**AVIS RELATIF À LA PROTECTION
CONTRE LES EVENTUELS EFFETS NOCIFS ET NUISANCES
PROVOQUÉS PAR LES RAYONNEMENTS NON IONISANTS
GÉNÉRÉS PAR DES ANTENNES ÉMETTRICES STATIONNAIRES**

Commune : TENNEVILLE - Exploitant : ORANGE

Rapport n° 3055 / 2024

Figure 1 : Vue en plan des lieux de séjour et des points de contrôle

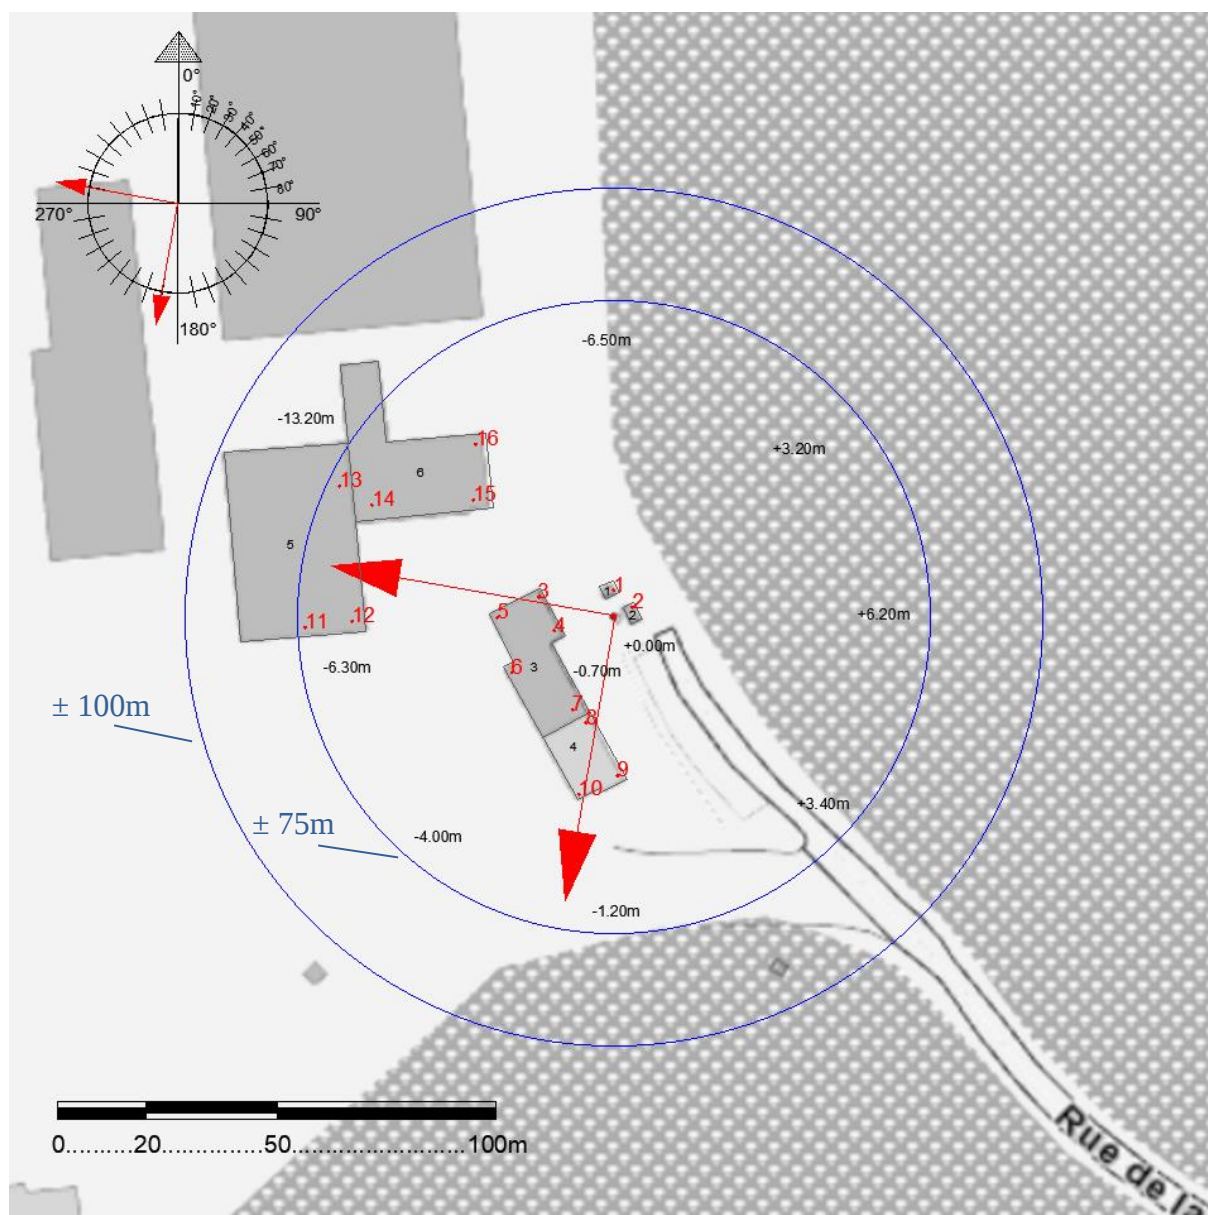
N° point de contrôle	LS	Atténuation (dB)	Indice d'exposition relatif à la limite par installation IE_i
11	5	3,0	0,015
10	4	3,0	0,015
12	5	3,0	0,013
13	5	3,0	0,013
14	6	3,0	0,012
3	3	3,0	0,011
9	4	3,0	0,009
7	3	3,0	0,009
8	4	3,0	0,008
5	3	3,0	0,006
16	6	3,0	0,006
15	6	3,0	0,005
6	3	3,0	0,004
4	3	3,0	0,003
1	1	3,0	0,000
2	2	3,0	0,000

En ce qui concerne les antennes de l'installation mentionnées dans le tableau 1, la distance maximale à laquelle la limite pourrait être atteinte, à l'extérieur, est égale à 87,1 m. S'il n'y a pas de LS à une distance inférieure, les antennes respectent forcément la limite d'immission.

Dans le cas des LS situés à l'intérieur des bâtiments, une atténuation d'obstacle est prise en compte et il en résulte que la distance maximale à laquelle la limite pourrait être atteinte se réduit à 61,6 m.
